ALEGACIONES AL PROYECTO DE URBANIZACIÓN DE LA U.E. A-09 ZERUKOA PRESENTADA POR LOS 52 VECINOS Y VECINAS QUE FIRMAN LAS MISMAS

El Ayuntamiento de Ermua ha presentado en la Comisión Informativa de Asuntos Generales-Pleno de 14 de noviembre de 2017 el proyecto para urbanizar la Unidad de Ejecución A-09 Zerukoa, más conocida como "zona del mercadillo", con motivo de la ejecución de un edificio de 18 viviendas y garajes subterráneos.

Ilustración 2: Ampliando el radio de la curva se solucionaría esta problemática

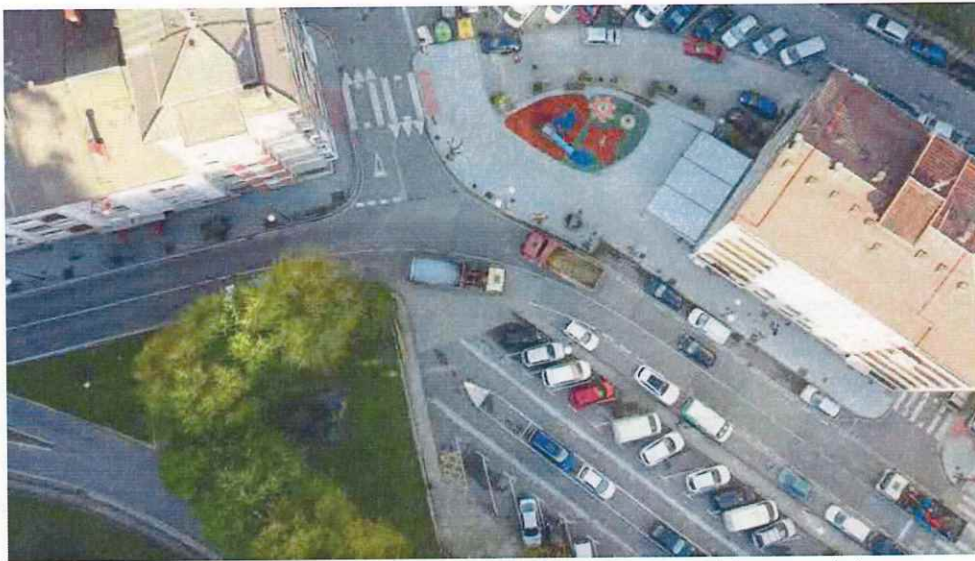
1. Ampliación del radio de la curva al final de la zona del mercadillo junto al Bar Frankfurt.

Esta alegación consiste en aprovechar el proyecto de urbanización para corregir un problema del trazado de la carretera BI-2301. Actualmente esta curva supone un auténtico problema de tráfico y de seguridad vial debido a que tiene un radio muy pequeño y cuando circulan dos vehículos pesados en cada sentido, uno de ellos ha de pararse y esquinarse porque ambos no pueden pasar a la vez.

Se propone tener en cuenta esta problemática a la hora de construir esa zona de la urbanización. La solución debería ser crear una curva más abierta, esto es, ampliar el radio de la curva desde la parte final de la urbanización a ejecutar y continuar comiéndole un poco al parterre y carriles de incorporación de la calle de arriba.

Ilustración 9: Situación en la que se encuentra habitualmente la cuesta de acceso a Zerukoa y que dificulta aún más la subida por la cuesta del camión de recogida de basura marcha atrás

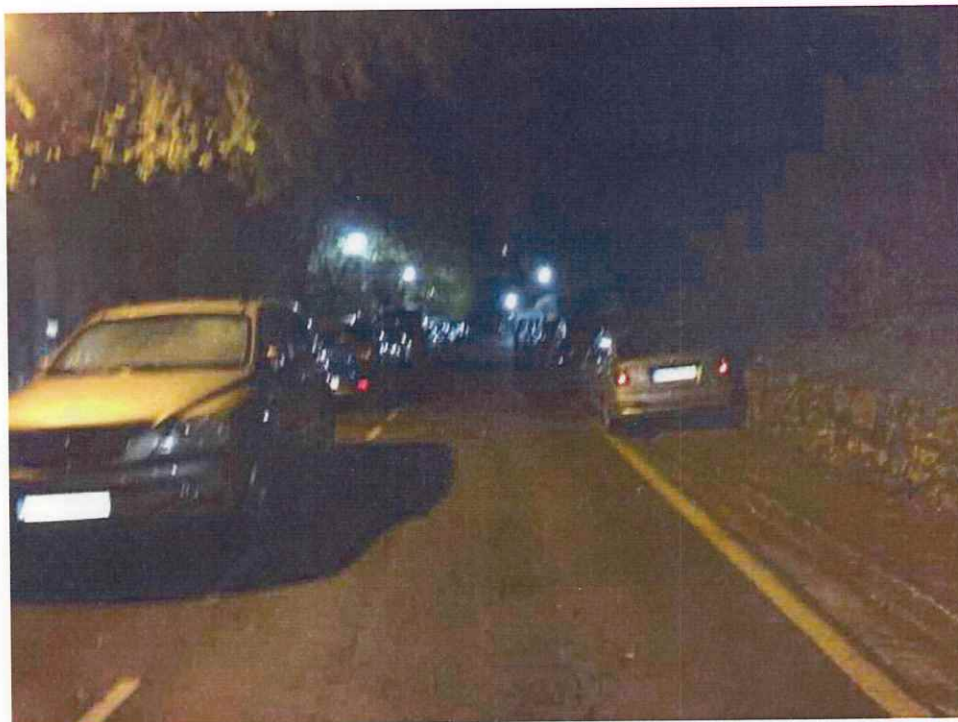
5. Recogida complicada de los contenedores ubicados en el Barrio de Zerukoa por parte de los camiones de la Mancomunidad.

Somos muchos los vecinos y vecinas que hemos podido comprobar las enormes dificultades que afrontan los trabajadores de la Mancomunidad de Debabarrena en la recogida de residuos sólidos urbanos, papel y cartón en barrios de difícil acceso de Ermua. Los contenedores ubicados en el barrio de Zerukoa (calle 1) son un ejemplo de esta problemática.

Para la recogida de residuos sólidos urbanos en esta zona, el camión de basura de la Mancomunidad se ve obligado a subir marcha atrás por la calle con la dificultad extra que supone dicho acceso en horario nocturno que es cuando se hace la operación puesto que numerosos vehículos aparcan encima de la acera lateral derecha.

Aprovechando la importante actuación urbanística que se va a tener que ejecutar en la zona se sugiere la instalación de contenedores conectados a una tubería metálica que se podría instalar en la ejecución de la A-09 Zerukoa en el subsuelo, creando así un

circuito de recogida neumática de basuras que deriven las mismas a los contenedores que estén en la calle de Zubiaurre, facilitando así enormemente la recogida de basuras a los camiones de la Mancomunidad.

Ilustración 10: Número de aparcamiento de vehículos que los vecinos y vecinas hemos contado (104 plazas)

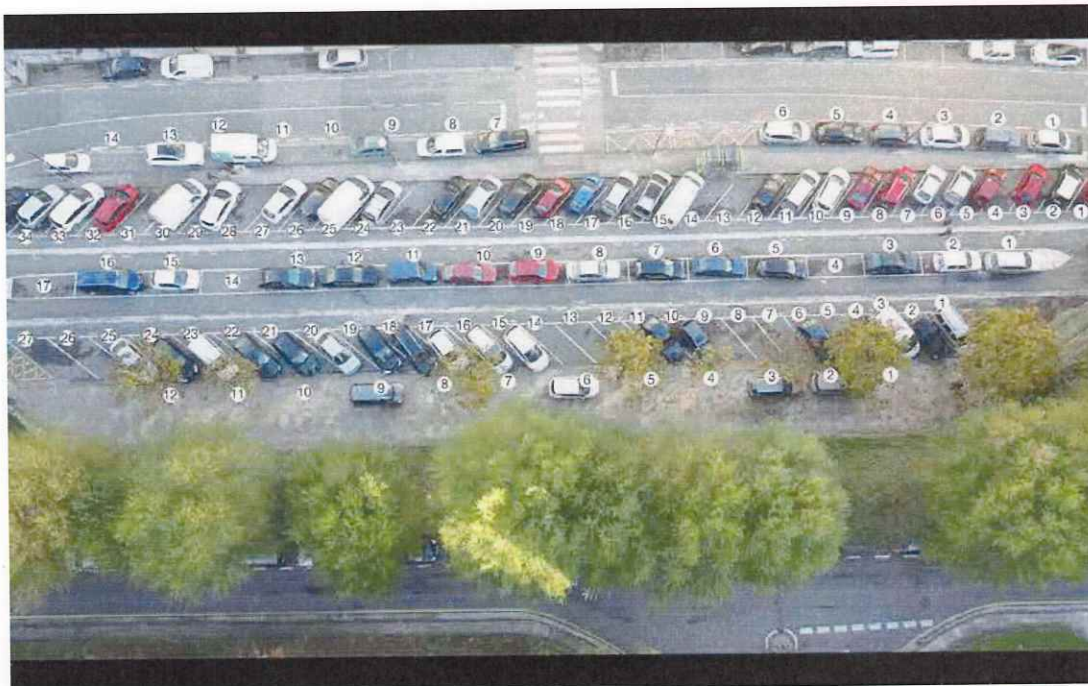
6. Número de estacionamientos y medidas de los mismos en la zona del mercadillo.

En primer lugar, nos gustaría realmente que se determinara exactamente el número total de aparcamientos actuales y los nuevos que se van a crear en superficie, ya que después de visitar la zona y contar el número de aparcamientos el resultado obtenido no coincide con lo indicado en la Comisión Informativa.

Por lo tanto, si nos limitamos a contar el número de aparcamientos actual en la zona del mercadillo el resultado obtenido es de 104 aparcamientos y si también desaparecen los aparcamientos de la subida de la cuesta a la Calle Zeruko 1 se perderían 29 aparcamientos más.

El nuevo proyecto urbanizador pretende reducir el tamaño de las plazas de aparcamiento en batería a 2,20 m.

Por otra parte, a través de esta alegación se pretende que dichas plazas de aparcamiento dispongan de las medidas mínimas legales que permitan un correcto aparcamiento de vehículos en la zona.

Actualmente, se da la problemática de que dado que las plazas en batería existentes son muy estrechas (una anchura de 2,30 m) muchos vehículos no pueden aparcar correctamente y ocupan parte de la plaza situada al lado, con lo que realmente dicha plaza de aparcamiento no es efectiva.

Lo que es aún peor, en el nuevo proyecto de urbanización se pretende reducir aún más la anchura, pasando de 2,30 m a 2,20 m de anchura en batería.

Buscando referencias sobre las dimensiones que debe tener una plaza de aparcamiento hemos encontrado datos relevantes. El RACC, el mayor automóvil Club de España, recomienda que las nuevas plazas de aparcamiento tengan un mínimo de 2,50 m de anchura.
